通学路要対策箇所図(城東小学校)

【対策検討メンバー】
 ・教育委員会、小学校
 ・湖東土木事務所道路計画課
 ・彦根市道路河川課、交通対策課
 ・彦根警察署

通学路要対策箇所図(河瀬小学校)

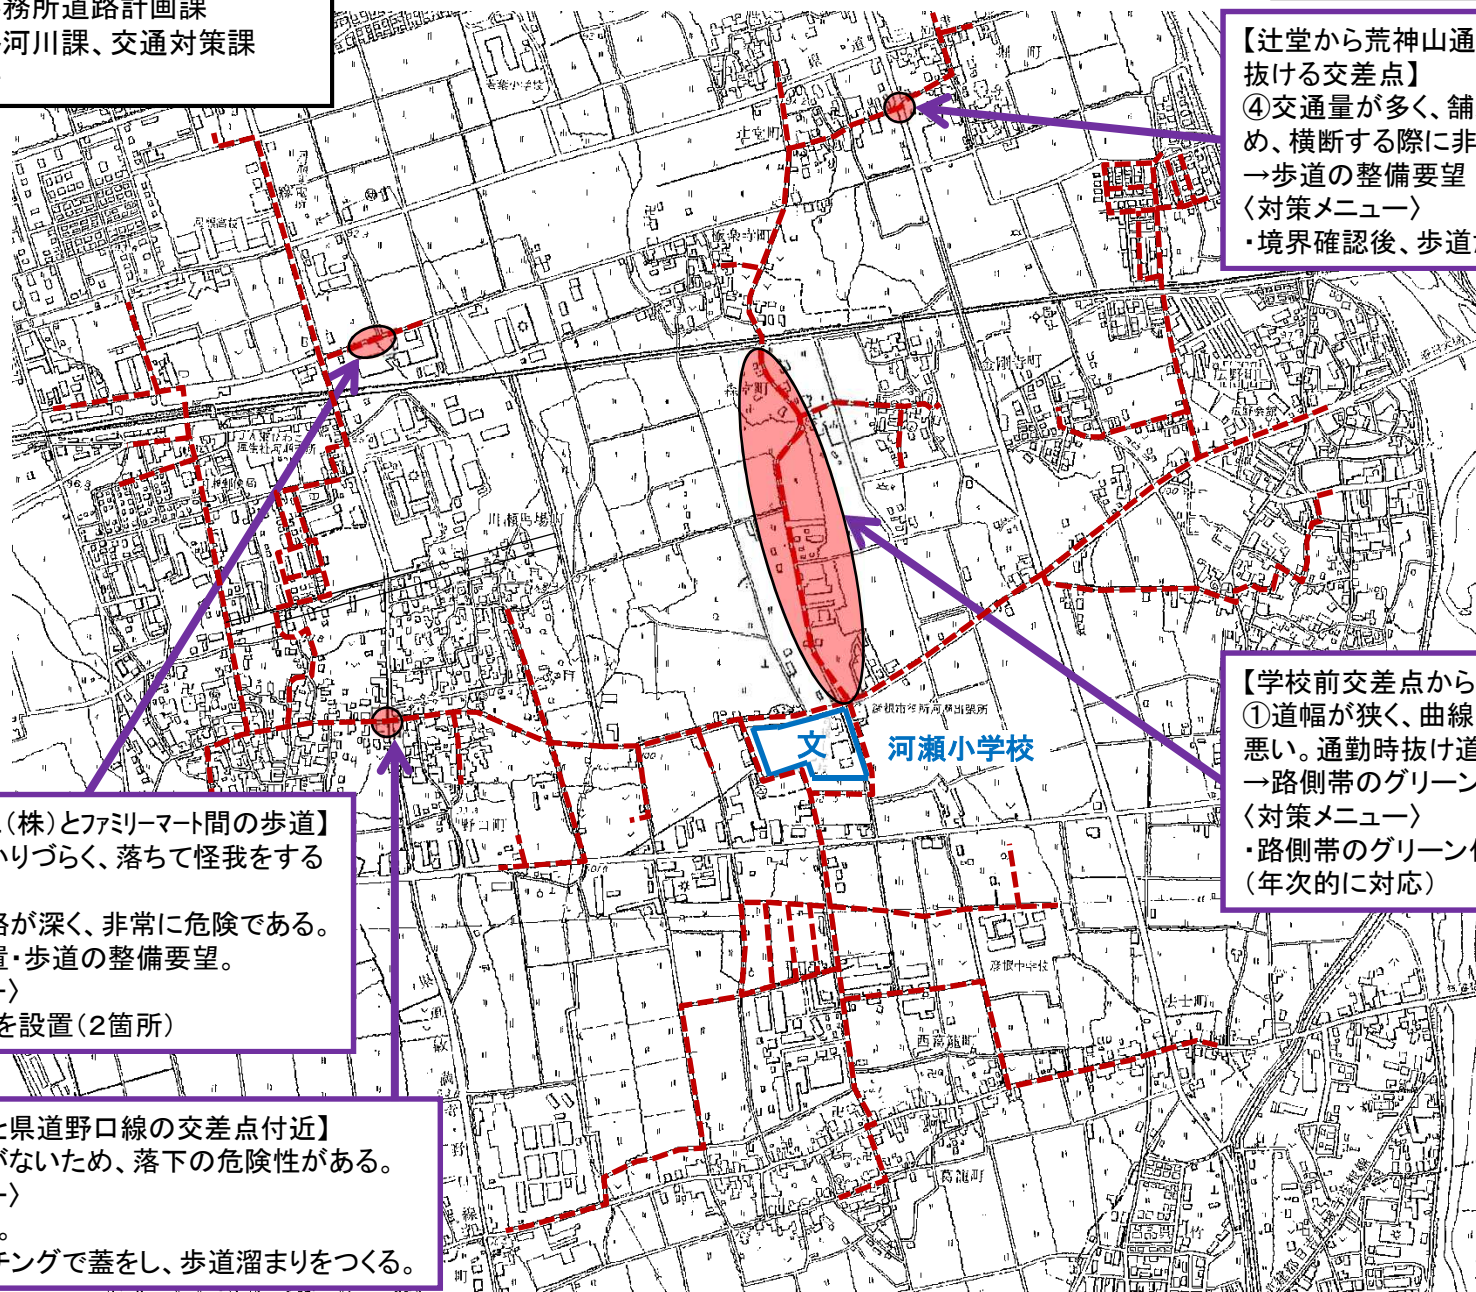
④交通量が多く、舗装が不十分なため、横断する際に非常に危険である。

→歩道の整備要望

①道幅が狭く、曲線道路で見通しが悪い。通勤時抜け道として車多い。

→路側帯のグリーン化要望

③側溝が分かりづらく、落ちて怪我をする児童がいる。

柵形の用水路が深く、非常に危険である。

→溝蓋の設置・歩道の整備要望。

②溝蓋に蓋がないため、落下の危険性がある。

- ・境界確認後、歩道たまりを設置。

- ・路側帯のグリーン化
(年次的に対応)

- ・開口部に蓋を設置(2箇所)

- ・標識の移設。
- ・溝をグレーチングで蓋をし、歩道溜まりをつくる。

通学路要対策箇所図(亀山小学校)

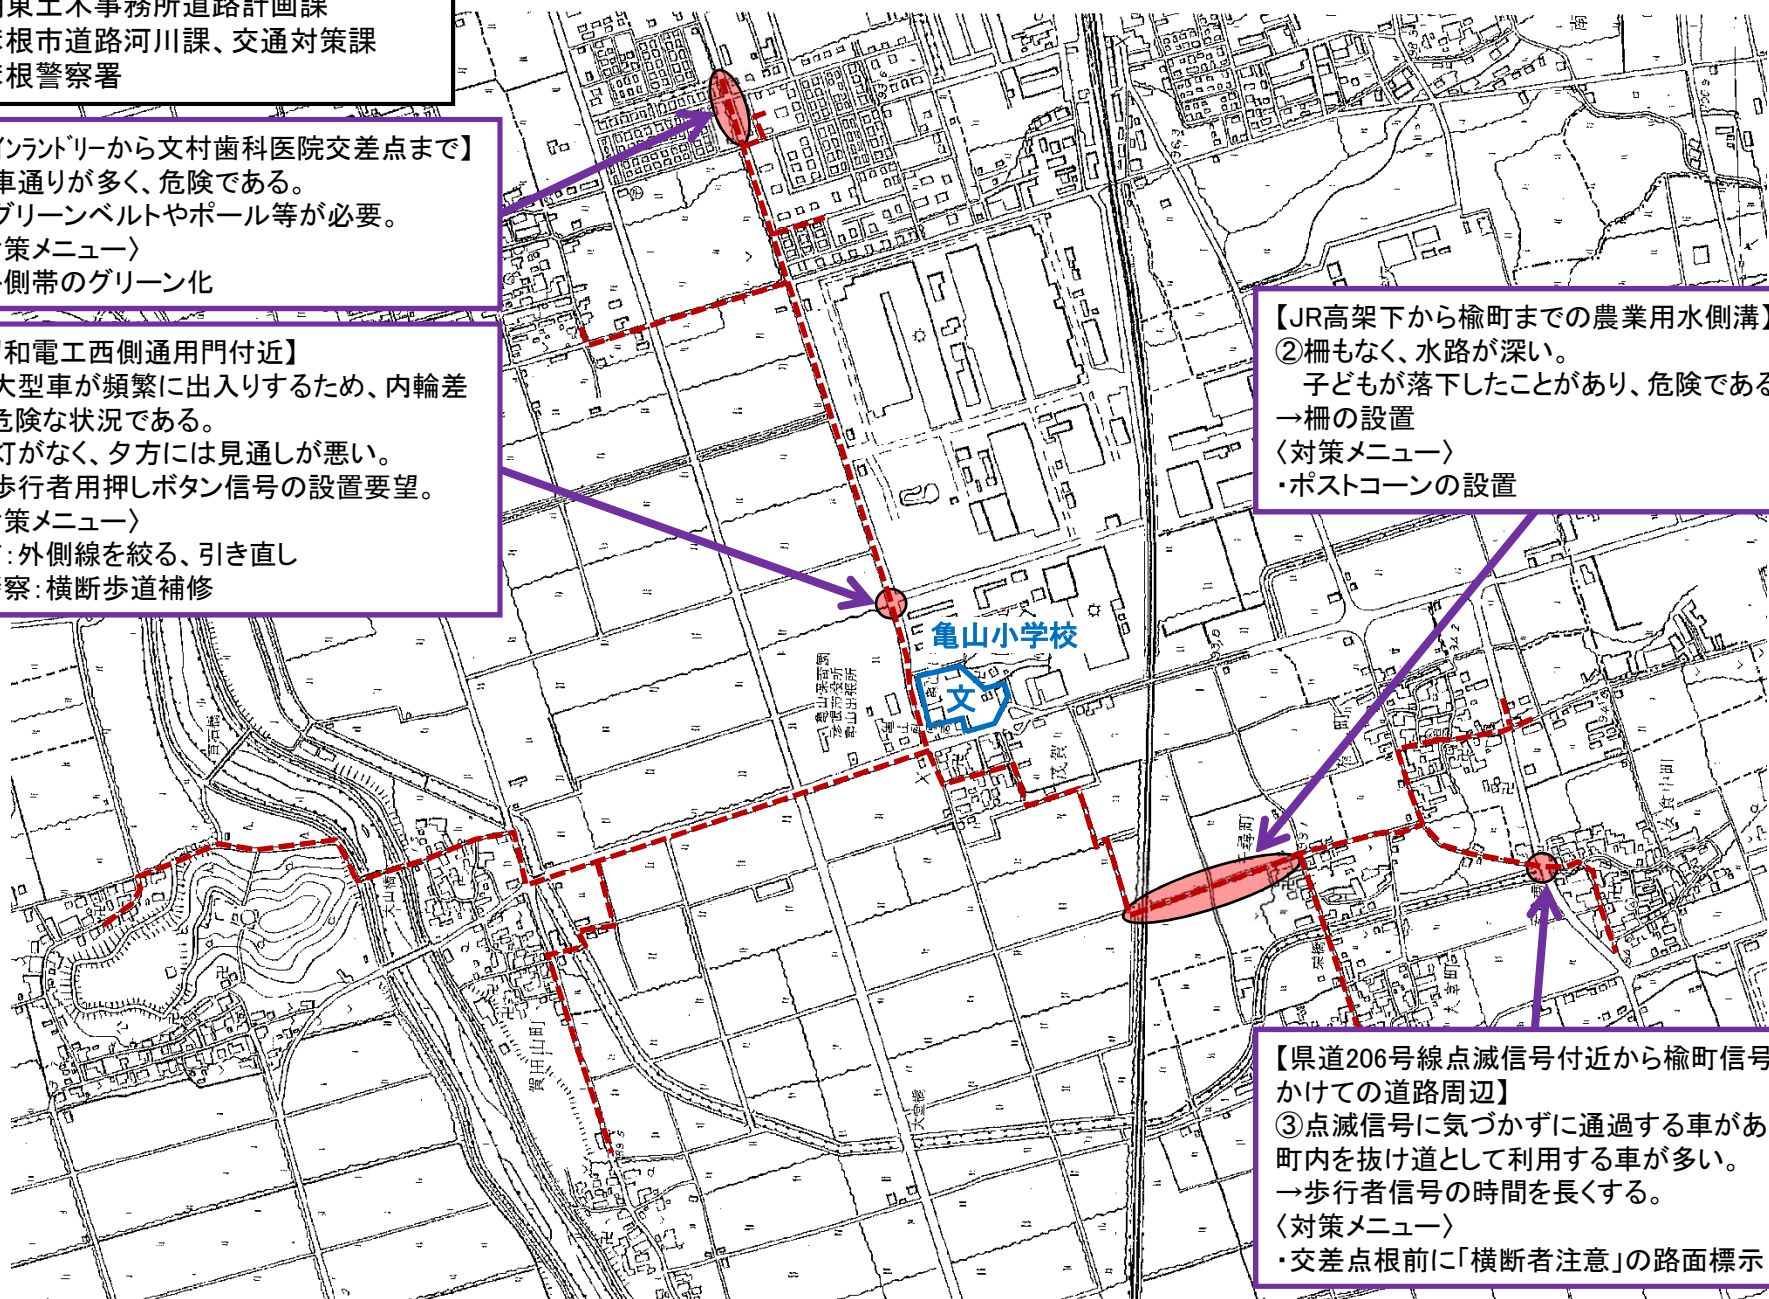
- ①車通りが多く、危険である。
- グリーンベルトやポール等が必要。

- ④大型車が頻繁に出入りするため、内輪差で危険な状況である。
- 街灯がなく、夕方には見通しが悪い。
- 歩行者用押しボタン信号の設置要望。

- ②柵もなく、水路が深い。
- 子どもが落下したことがあり、危険である。

- 柵の設置

- ③点滅信号に気づかず通過する車がある。
- 町内を抜け道として利用する車が多い。
- 歩行者信号の時間を長くする。

- ・路側帯のグリーン化

- ・市: 外側線を絞る、引き直し
- ・警察: 横断歩道補修

- ・ポストコーンの設置

- ・交差点根前に「横断者注意」の路面標示

通学路要対策箇所図(高宮小学校)

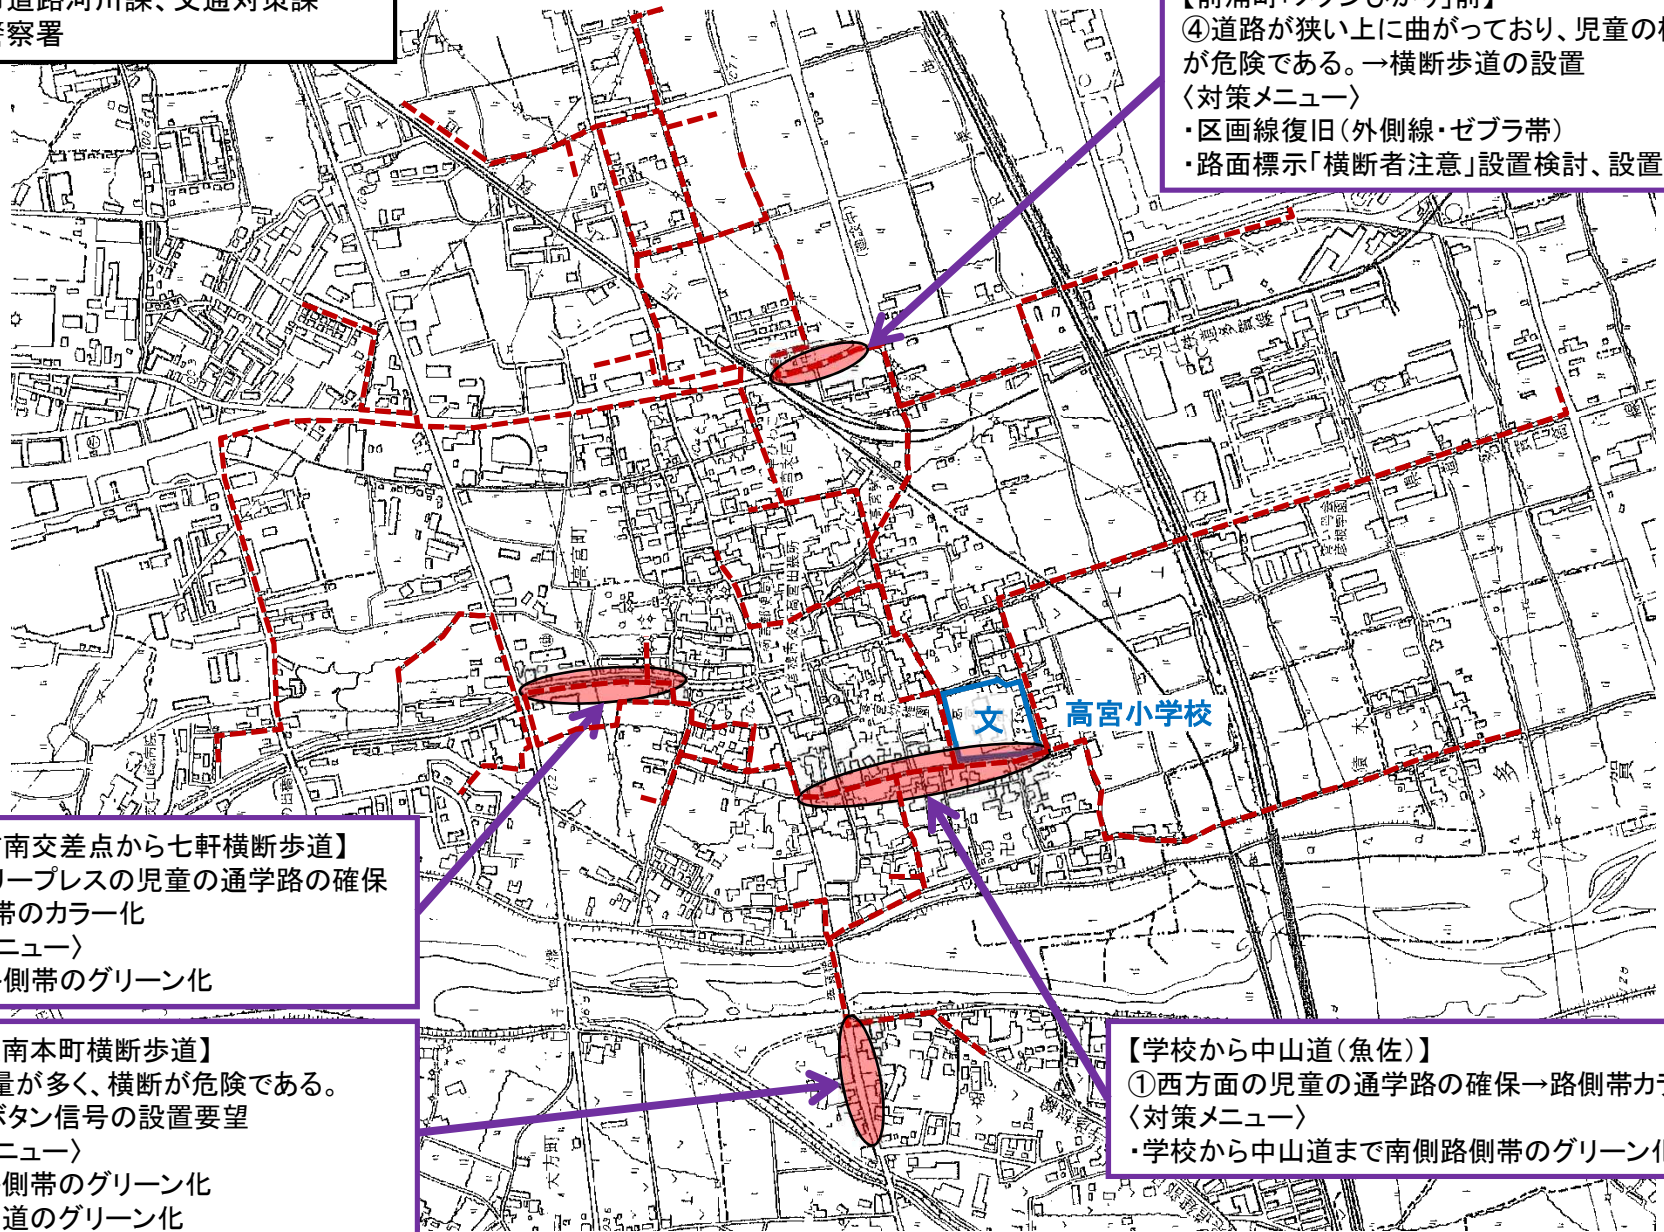
- ④道路が狭い上に曲がっており、児童の横断が危険である。→横断歩道の設置
〈対策メニュー〉
- ・区画線復旧(外側線・ゼブラ帯)
 - ・路面標示「横断者注意」設置検討、設置困難

- ②ホーリープレスの児童の通学路の確保
→路側帯のカラー化
〈対策メニュー〉
- ・北側路側帯のグリーン化

- ③交通量が多く、横断が危険である。
→押しボタン信号の設置要望
〈対策メニュー〉
- ・西側路側帯のグリーン化
 - ・横断歩道のグリーン化

- ①西方面の児童の通学路の確保→路側帯カラー化
〈対策メニュー〉
- ・学校から中山道まで南側路側帯のグリーン化

通学路要対策箇所図(稲枝東小学校)

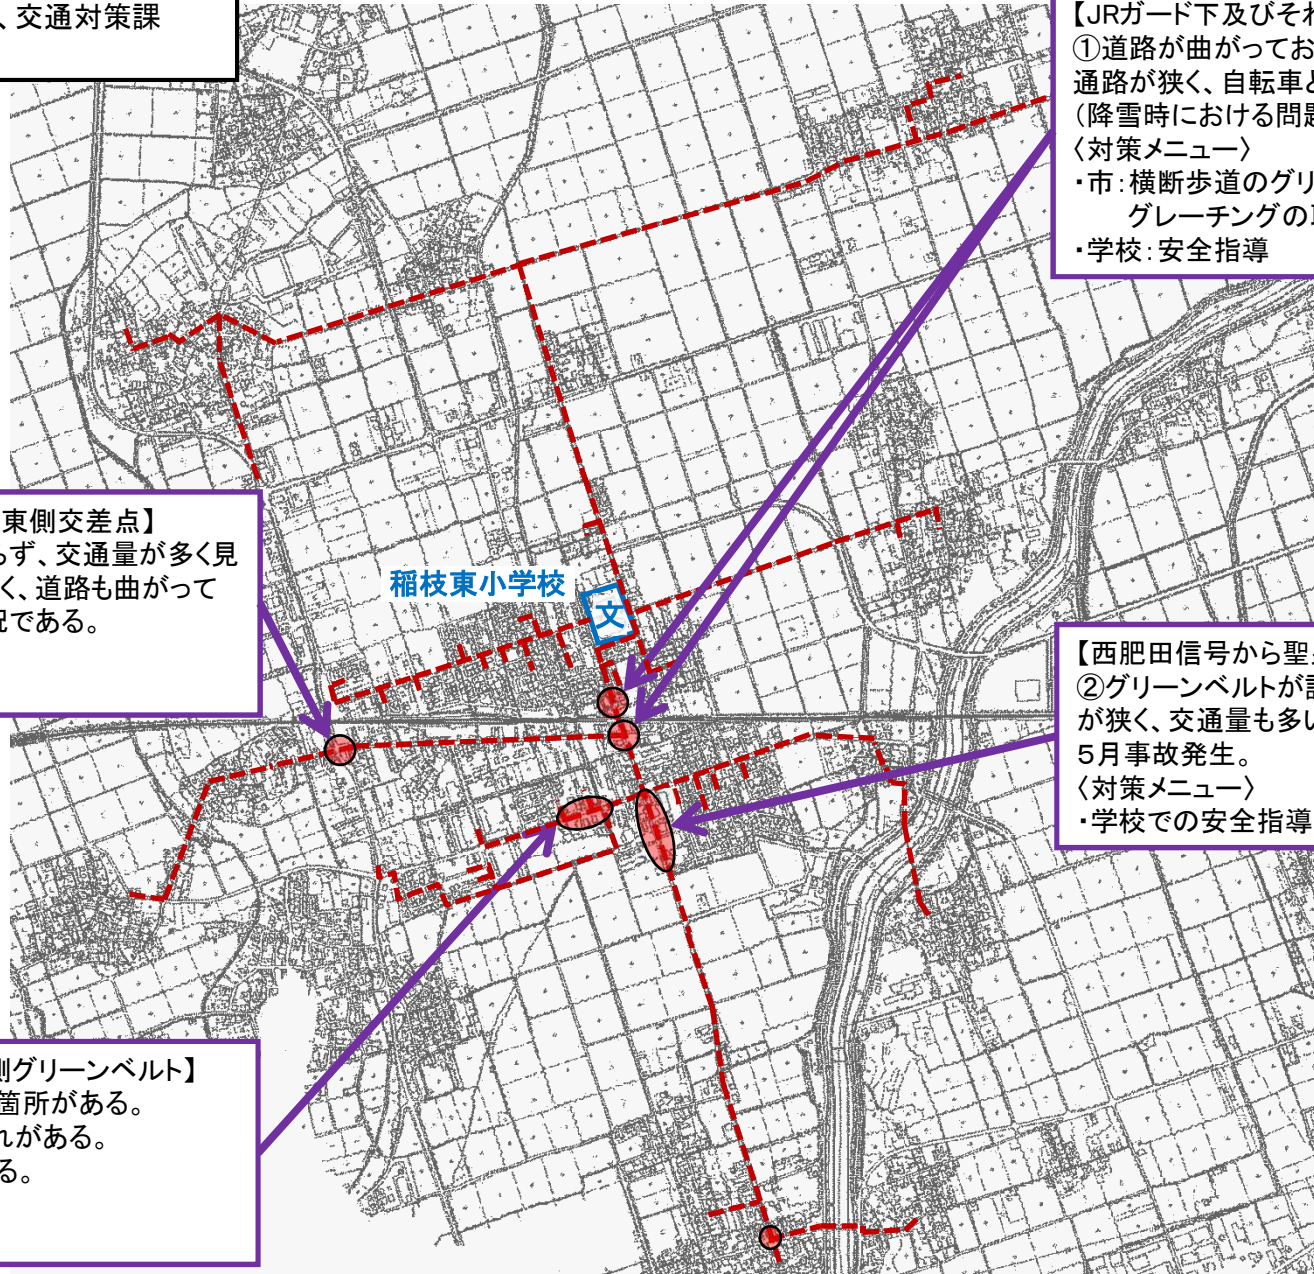
①道路が曲がっており、見通し悪い。
通路が狭く、自転車との接触が懸念される。
(降雪時における問題)

④工事が進展しておらず、交通量が多く見通しが悪い。信号もなく、道路も曲がっていて安心できない状況である。

②グリーンベルトが設置済であるが、道幅が狭く、交通量も多いため改良が必要。
5月事故発生。

③道幅が極端に狭い箇所がある。
側溝が深く転落の恐れがある。
歩道の延伸が望まれる。

- ・市: 横断歩道のグリーン化(2箇所)
グレーチングの取替等を検討する。
- ・学校: 安全指導

- ・学校での安全指導

- ・学校での安全指導

- ・転落防止柵の設置

通学路要対策箇所図(稲枝西小学校)

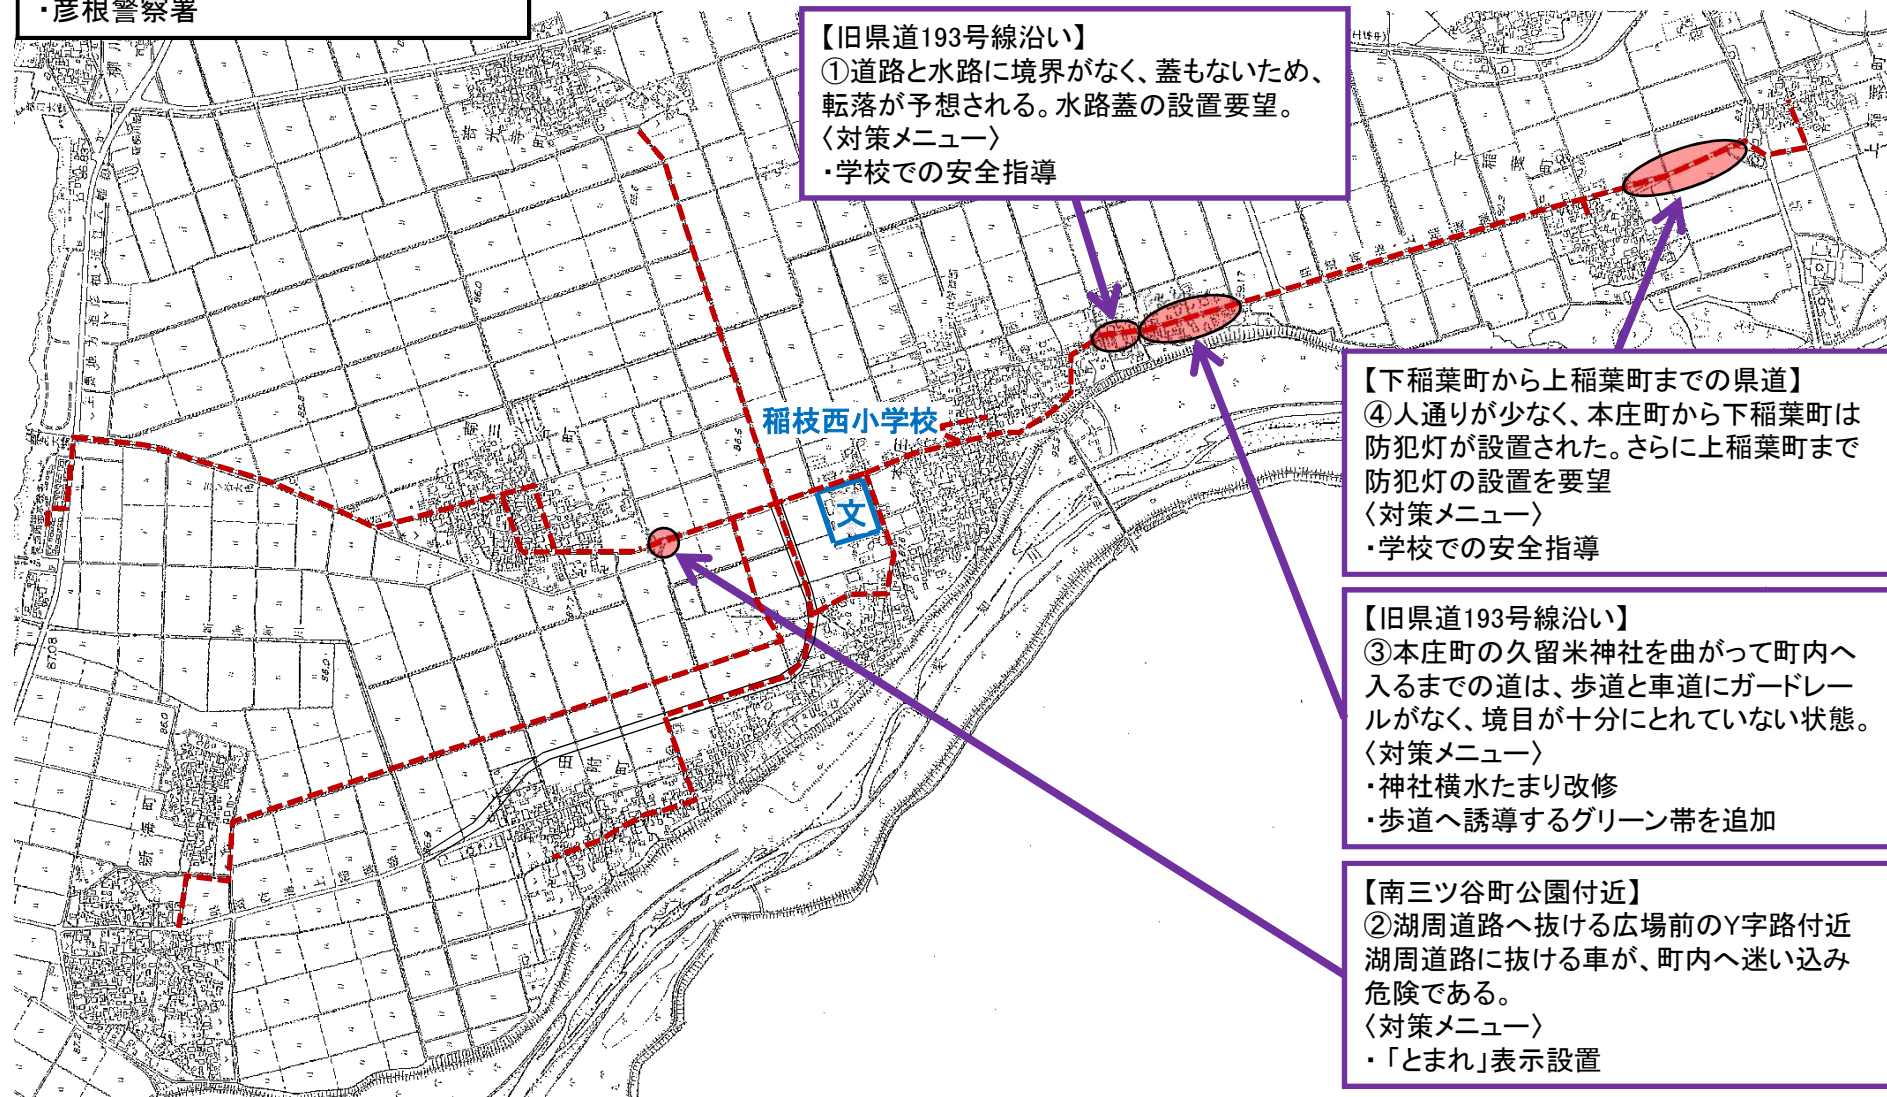
①道路と水路に境界がなく、蓋もないため、転落が予想される。水路蓋の設置要望。

④人通りが少なく、本庄町から下稲葉町は防犯灯が設置された。さらに上稲葉町まで防犯灯の設置を要望

③本庄町の久留米神社を曲がって町内へ入るまでの道は、歩道と車道にガードレールがなく、境目が十分にとれていない状態。

②湖周道路へ抜ける広場前のY字路付近湖周道路に抜ける車が、町内へ迷い込み危険である。

- 〈対策メニュー〉
- ・学校での安全指導

- 〈対策メニュー〉
- ・学校での安全指導

- 〈対策メニュー〉
- ・神社横水たまり改修
 - ・歩道へ誘導するグリーン帯を追加

- 〈対策メニュー〉
- ・「とまれ」表示設置
